Modulo per la presentazione delle osservazioni per i piani/programmi/progetti sottoposti a procedimenti di valutazione ambientale di competenza statale

ID: 10116

Progetto per la realizzazione di un impianto pilota geotermico, denominato "Impianto Geotermico Pilota denominato Latera", da realizzarsi nei Comuni di Latera e Valentano (VT).

Osservazione 1:

Figura 1: Limite del permesso “Latera Pilota (linea rossa), limite del bacino idrogeologico del Lago di Bolsena (linea blu) e limite del bacino idrologico del Lago di Bolsena (linea verde). Sono indicate le posizioni dei pozzi di produzione LT1 e LT3, e dei pozzi di reiniezione (LT2 e LT4).

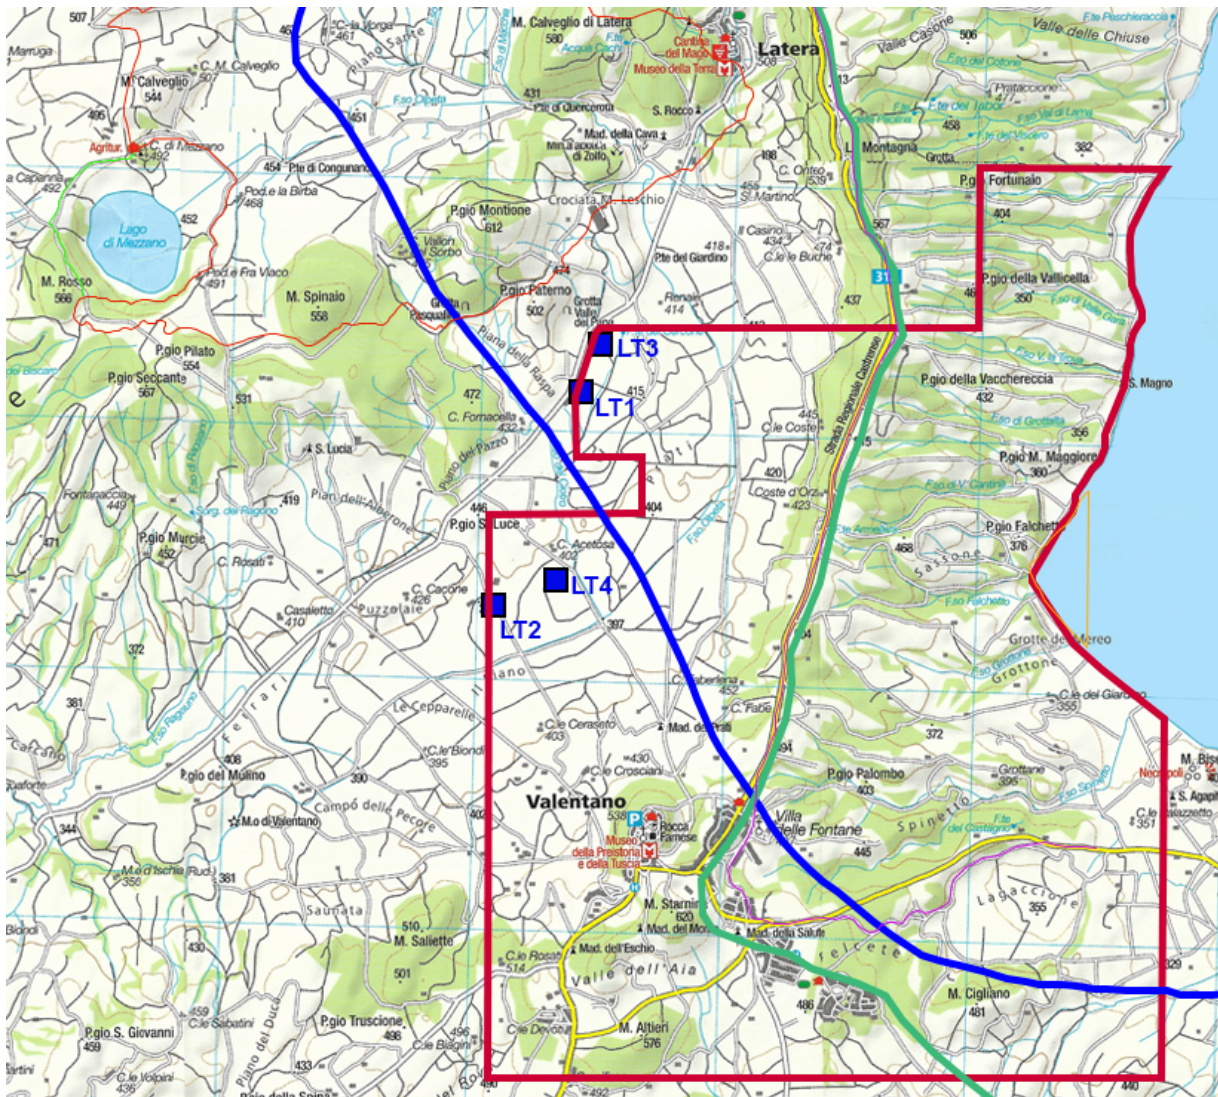
Indizi per l'esistenza reale di questi meccanismi vengono da testimonianze raccolte nella popolazione circa variazioni di livello di alcuni pozzi superficiali, e inquinamento di altri pozzi durante l'esercizio della centrale di Latera (dal 1999 al 2000). Purtroppo, le carenze delle indagini geologiche presentate – assenza di una mappatura del sistema di faglie e fratture della zona, nessuna informazione sulla permeabilità nei piani di faglia ecc. - non permettono una stima dell'importanza di questi effetti che riguardano l'acquifero del Lago di Bolsena, del Lago di Mezzano e del sistema Fiora-Olpeta (vedi carta qui sotto).

In conclusione, il progetto omette la discussione del rischio di depauperamento e inquinamento degli acquiferi superficiali durante l'esercizio dell'impianto, causato dalla depressione che si crea nel serbatoio vicino al punto di prelievo e dalla sovrappressione vicino al punto di reiniezione del fluido geotermico.

Rinunciare alla realizzazione del progetto che presenta rischi reali e difficili a quantificare per gli acquiferi superficiale del comprensorio.
